Voorstel groen speelveld Backermark

Auteur: A. Freund
Datum: 24-11-2022
Schaal: 1:375
Formaat: A4

Zwolle

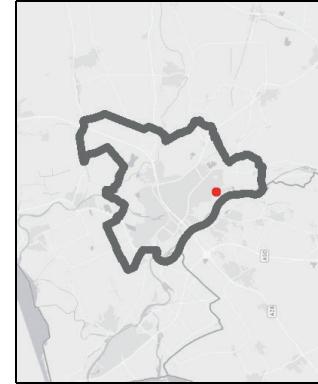
- 1 Moeraslek is illegaal gekapt.
Hier geen boom herplanten
i.v.m. trapveld
- 2 Strook gazon moet
minimale breedte van 1,5m
hebben i.v.m. maaibeheer
- 3 Te planten dubbele haag
(veldsdoorn) met schuine
hoeken i.v.m. maaibeheer
- 4 Doorgang in de haag van
3m breed houden omdat
het gazon anders vanaf de
parkeerplaatsen niet meer
toegankelijk is
